Změnový list číslo 101	
Identifikace akce	
Název akce:	Výstavba Multifunkční sportovní a kulturní haly v Brně
Číslo akce SMVS:	-
Objednatel:	I. Statutární město Brno II. ARENA BRNO, a. s. III. Brněnské komunikace a.s. IV. Teplárny Brno, a.s.
Zastoupen:	Objednatel
Zhotovitel:	HOCHTIEF CZ a.s., Plzeňská 16/3217, 150 00 Praha 5
TDI:	-
Projektant:	Projektová dokumentace 1 - Arch.Design, s.r.o. a A PLUS a.s. Projektová dokumentace 2 - PK OSSENDORF s.r.o.
Předmět změnového listu	
Spojení místností Elektro – operátoři a DATA, CCTV	
Část díla dotčená změnovým listem: D.1.4.07, D.1.4.08	
rozpočet Arena část MK, D.1.1-3 ASŘ, SO 101, 1.PP - energocentrum	
Popis změny, popis technického řešení	
Původní řešení dle smluvní (tendrové) dokumentace :	
Dvě samostatné místnosti -1.T7.003 "Elektro - operátoři" a -1.T7.004 "DATA, CCTV" se zdvojenou podlahou. Veškeré kabelové rozvody do racků vedeny pod zdvojenou podlahou. Část napájecích přívodů byla ukončena zásuvkami 230 V/16 A bez ochrany typu 3, část byla připravena pouze jako vývod.

ZL 101 - Spojení místností Elektro – operátoři a DATA, CCTV, zdvojená podlaha

název přílohy **SPOJENÍ MÍSTNOSTÍ DATA, CCTV - ELEKTRO
OPERÁTOŘI A ZDVOJENÁ PODLAHA**

PŮDORYS

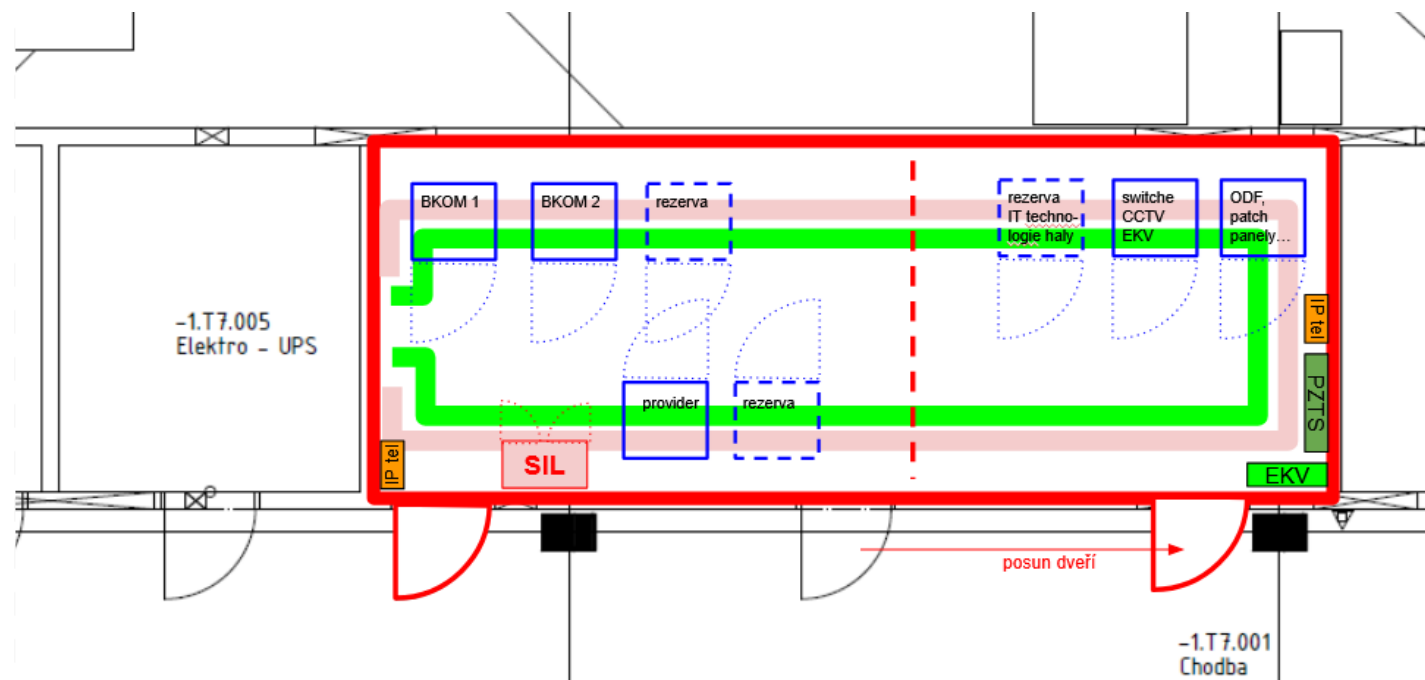
Spojení dvou místností (-1.T7.003 "Elektro - operátoři, -1.T7.004 "DATA, CCTV") v 1.PP do jedné místnosti (rackovna MDF.1) a nerealizace zdvojené podlahy

Stavební úpravy

Příčku mezi místnostmi nerealizovat a posunout dveře do místnosti Elektro - operátoři. Místnost bude v budoucnu rozdělena pouze mříží.

Z pohledu instalací (např. světel) se jedná stále o dvě místnosti, tedy vypínače musí být dva, i když světlo může být společné.

- posunutí umístění vypínače světel u pravých dveří (v souladu s dveřmi)
- přesunutí rozvaděče SIL "R-operátoři" do topologicky nejméně kolizního místa např. hned vedle levých dveří (posun ca 1,5 vpravo oproti současné RPD)
- přesunutí drobných nástěnných technologií jako jsou EKV boxy a PZTS ústředna vpravo od pravých (posunutých) dveří
- přesunutí rozvaděčů RVSE-D a RVSE-M a SM ca o 1,5 vlevo (kolize s posunutými dveřmi)

Zdvojená podlaha

Zdvojenou podlahu v obou místnostech nerealizovat a jako technologickou protihodnotu provést drátěné kabelové žlaby pro SLP a SIL.

Úprava zapojení rozvaděče

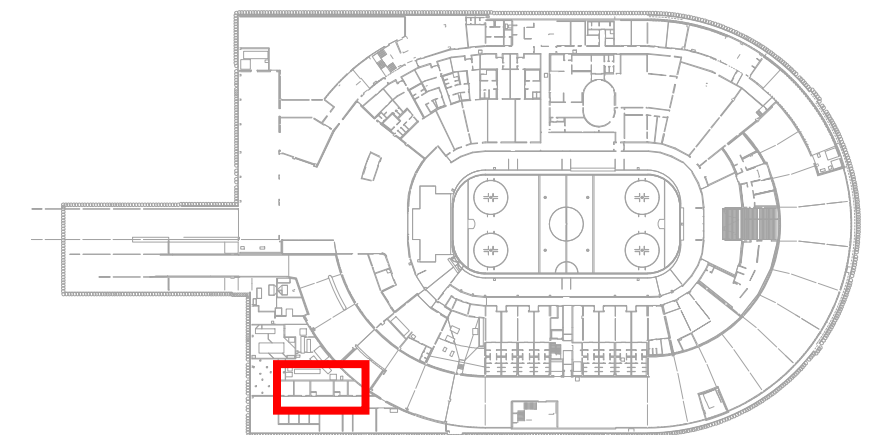
Rozvaděč R-Operátoři (dnes jen RDA1) upravit takto: vývody ESL01-ESL06 z VDO a vývody ESL07-ESL12 DO - všechny vývody měřené

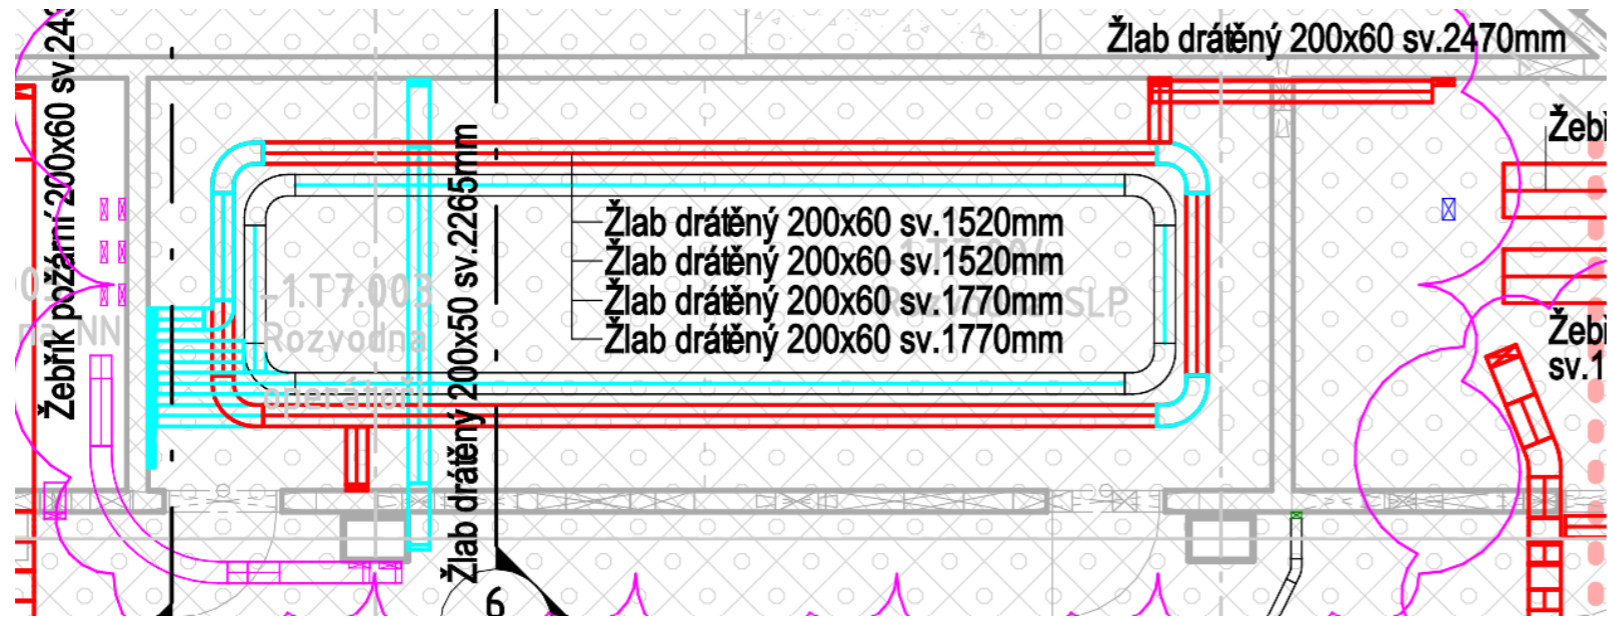
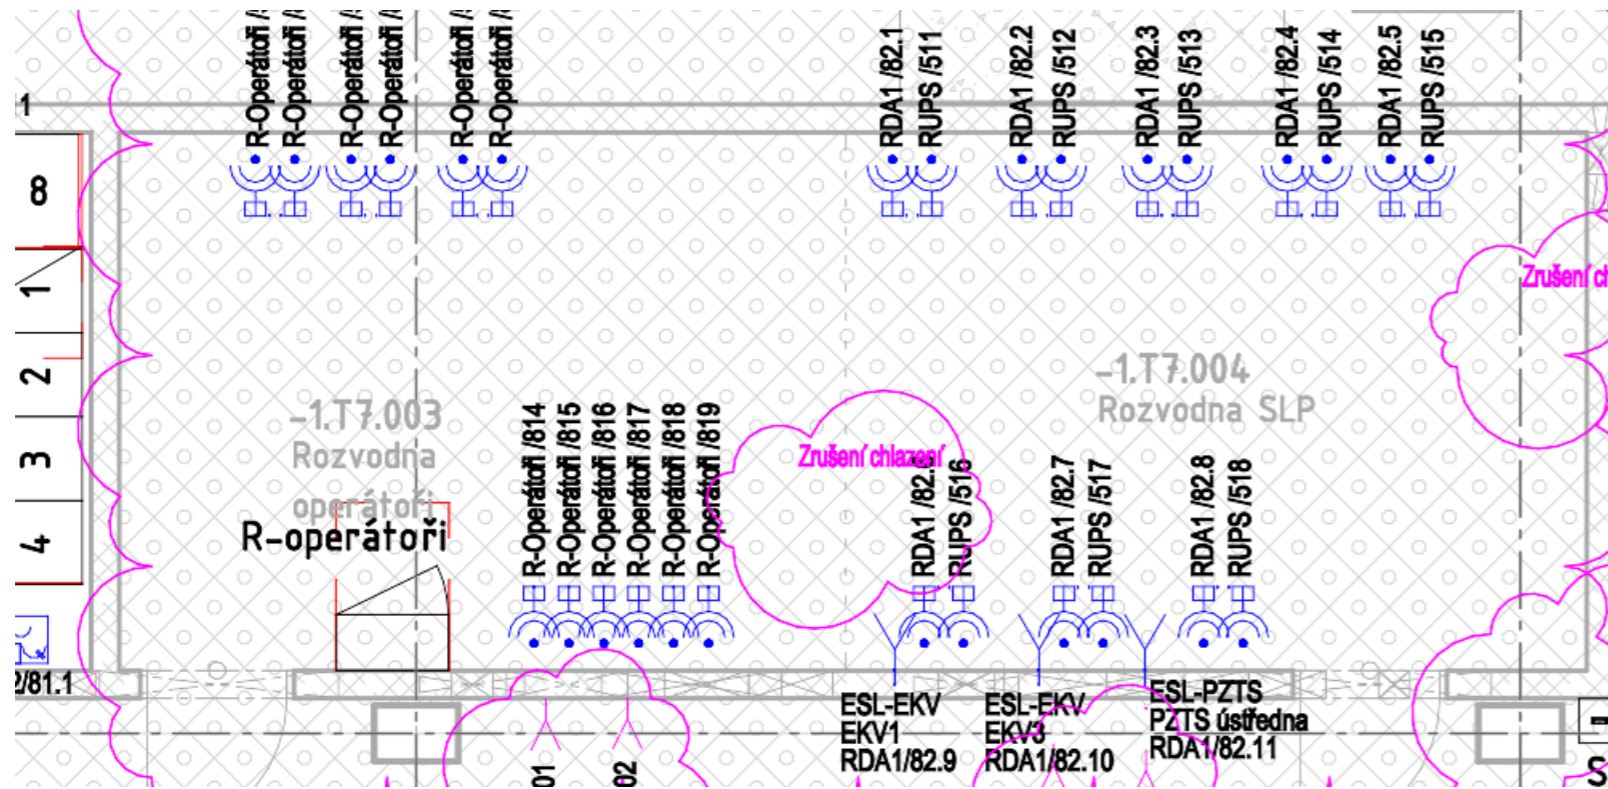
Doplnění kabelových žlabů pro kabely, které původně vedly ve zdvojené podlaze

Rozmístění zásuvek pro racky dle požadavků p. Vozdeckého, obsahuje mimo jiné změnu zásuvek na typ s ochranou typu III. Nový počet zásuvek je 28 a jsou dvojité

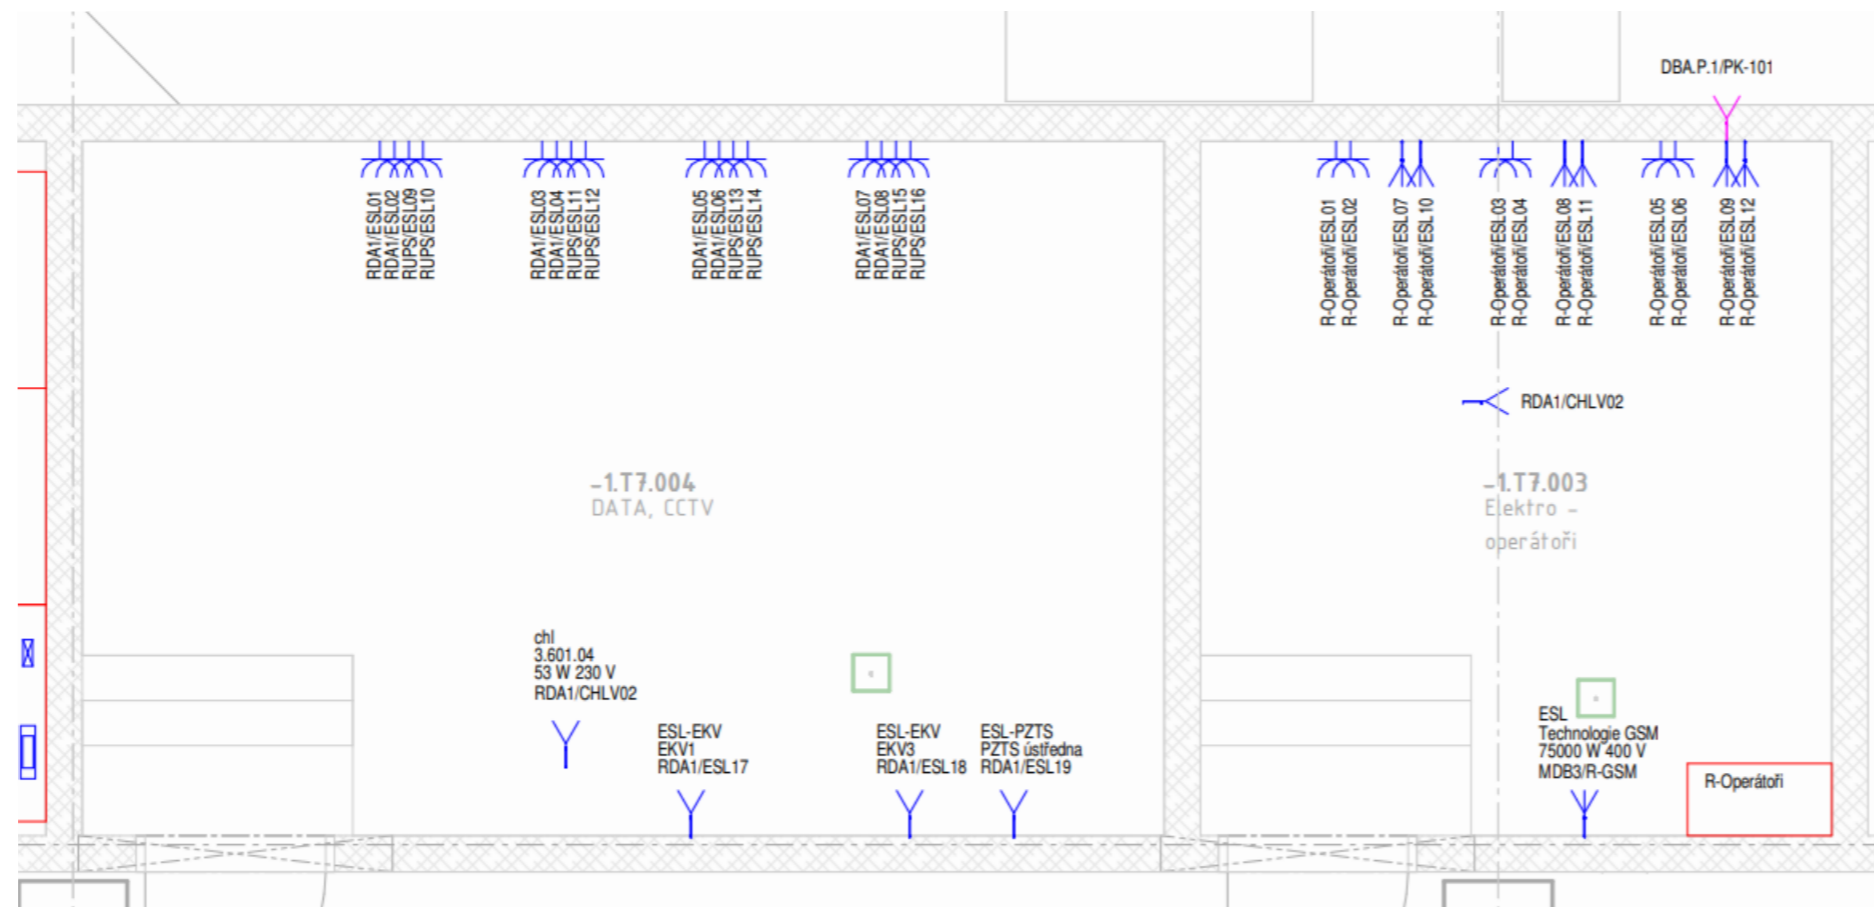
Původní umístění a typ zásuvek. Původní zásuvky byly bez ochrany typu 3 a některé vývody pro racky nebyly ukončeny zásuvkou
